改善箇所説明図

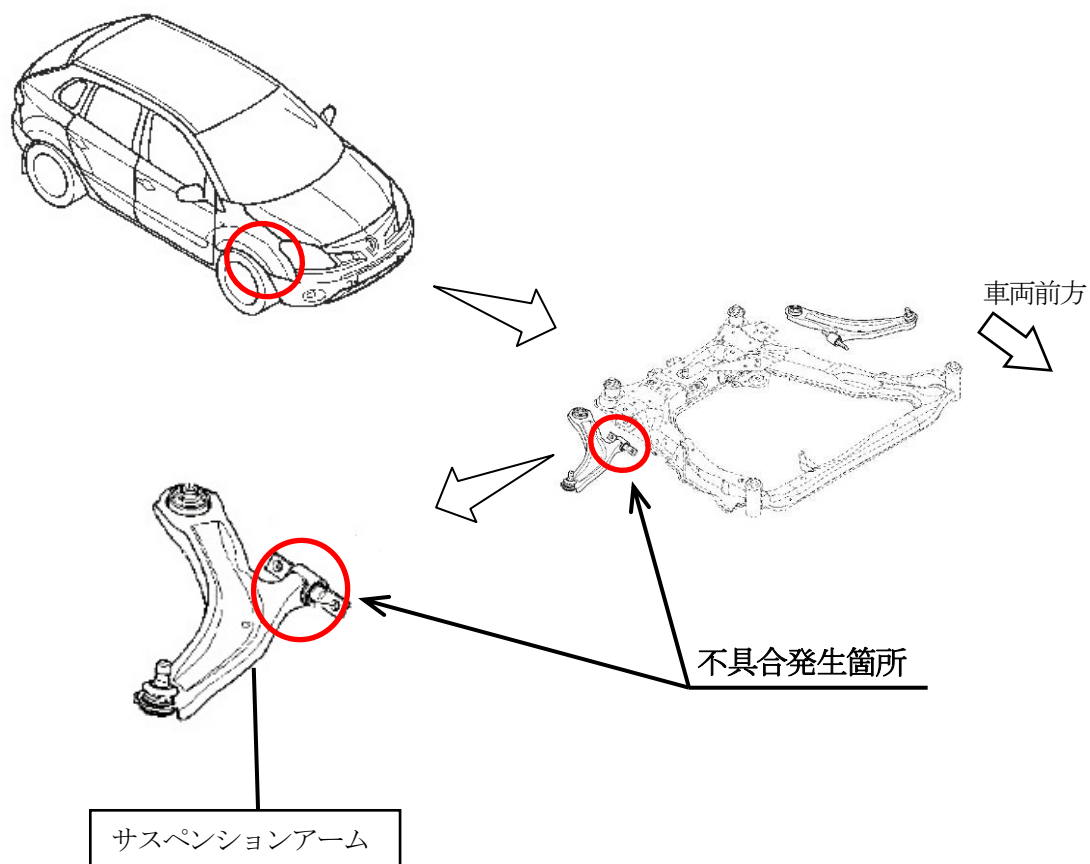
前右輪サスペンションアームにおいて、作成時に溶接が不十分であった為、使用過程においてサスペンションアームが折損する場合があります。そのため、サスペンションアームが車輪を正しく保持できなくなり、走行不能になるおそれがある。

注: は不具合部品を示す。

全車両、当該サスペンションアームを良品と交換する。
